改善箇所説明図

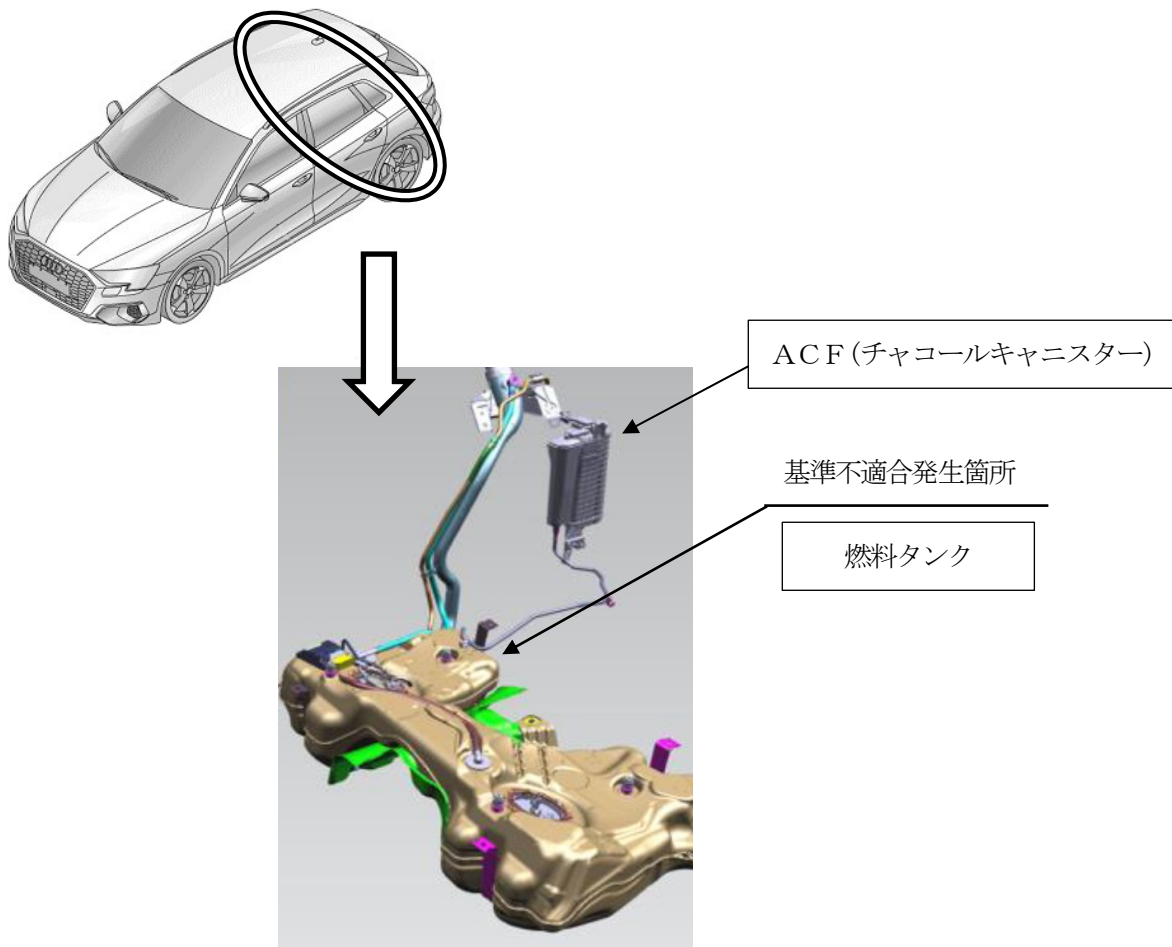
四輪駆動車用の燃料タンクにおいて、タンク内の内圧を調整するバルブの設計検討が不十分なため、当該バルブが閉じないものがある。そのため、燃料タンクの内圧が上昇した際に燃料がACF（チャコールキャニスター）内へ流入し、燃料が漏れるおそれがある。

全車両、燃料タンクを対策品に交換するとともにACFを新品に交換する。
